リサイクル燃料備蓄センター
設計及び工事の計画の変更認可申請書
(補足説明資料)

金属キャスク及び貯蔵架台の耐震性

令和5年3月

リサイクル燃料貯蔵株式会社

第 5-1 図 水平方向基準地震動 S_B による床面の水平方向設計用床応答曲線

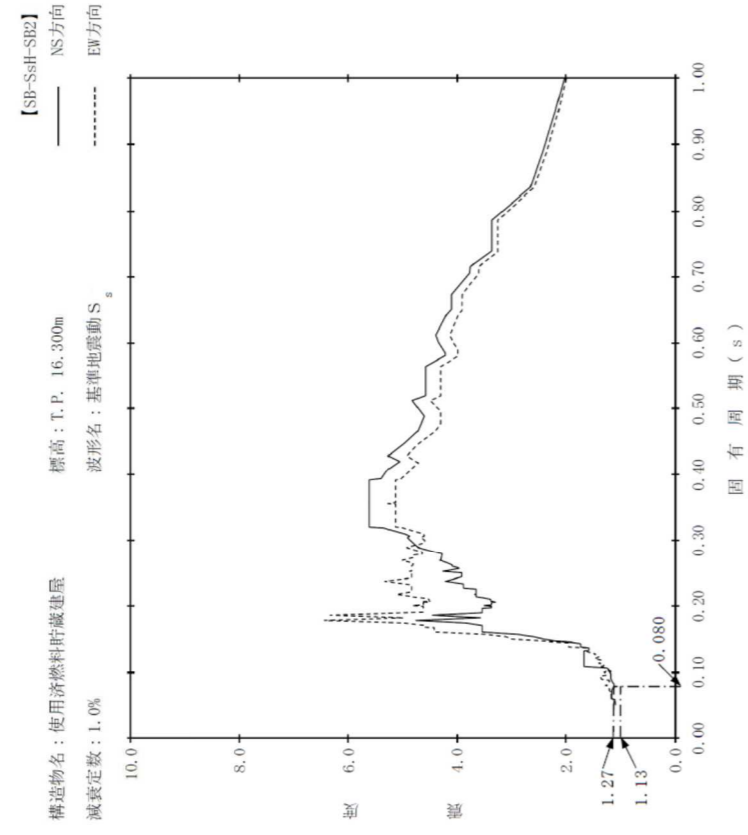
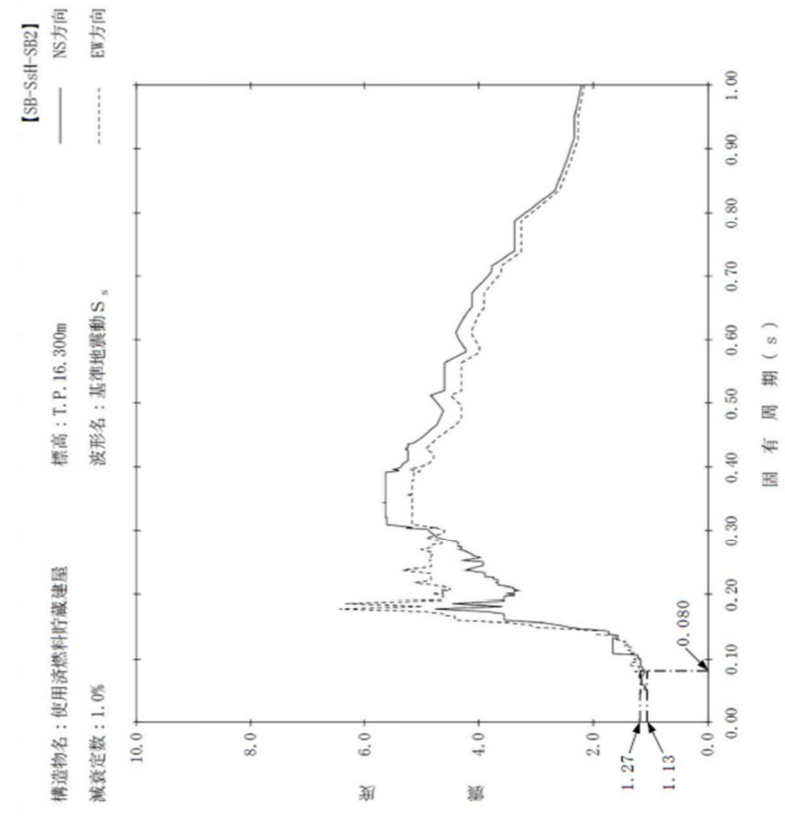
変更理由

S_B -B5 の追加

第 5-2 図 水平方向基準地震動 S_d による床面の水平方向設計用床応答曲線

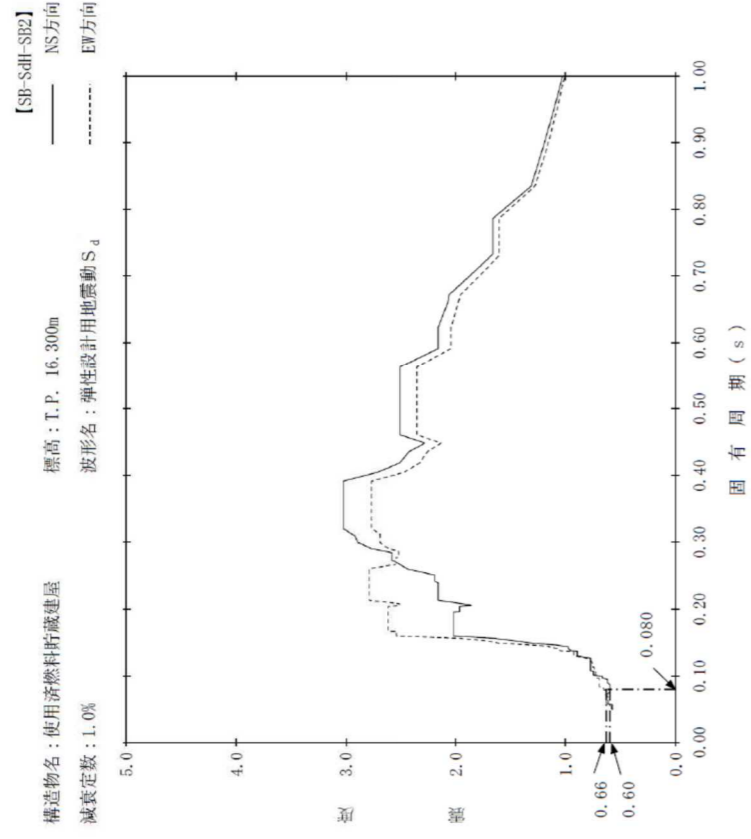
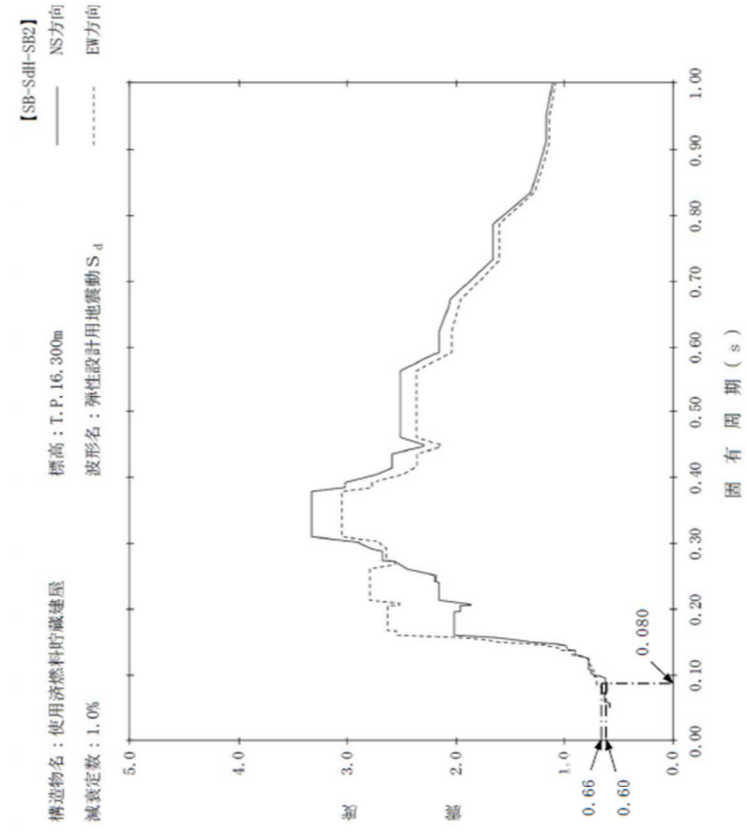
変更理由

S_s -B5 の追加
